监理工程师通知单

工程名称：天津市滨海新区杨家泊镇通威渔光一体现代（海水）渔业园（光伏部分）项目
编号：TJYJP-CZZH-TZD-009

主题：关于乙供物资质量事宜

附图：桥架角钢镀锌层厚度不符合要求图片

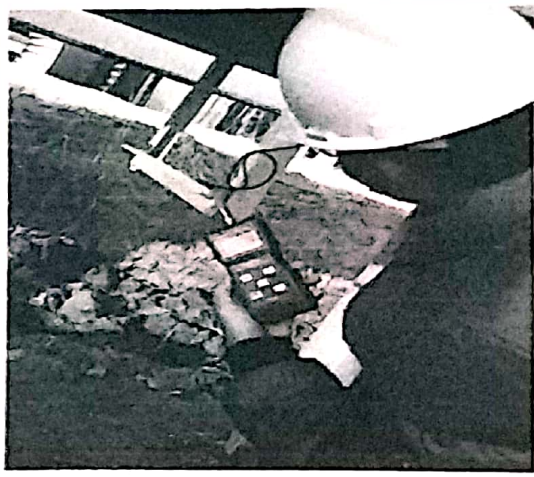
- 1、贵单位乙供到货接地圆钢，经我监理单位抽查测量镀锌层厚度数值为：47.9 μm 、31.8 μm 、37.6 μm 、41.8 μm 、44.5 μm ，不符合设计要求。
- 2、乙供桥架支架角钢，经我监理单位抽查测量镀锌层厚度数值为：19.3 μm 、30.2 μm 、37.3 μm 、9.2 μm 、47.2 μm ，不符合设计要求。
- 3、边锚桩顶板镀锌层厚度不均匀偏差较大。
- 4、其它未尽事宜请自查自纠。

贵单位所到场乙供材料，未进行材料报审资料，报监理部审核，私自使用影响工程质量，现要求对到场不合格材料清退出场，不得私自用于本工程，对已施工的返工整改，待返场后须上报监理审核，提供厂商资质、质量证明文件，确保工程质量，要求将整改结果于 2019 年 11 月 30 日前回复本项目监理部。
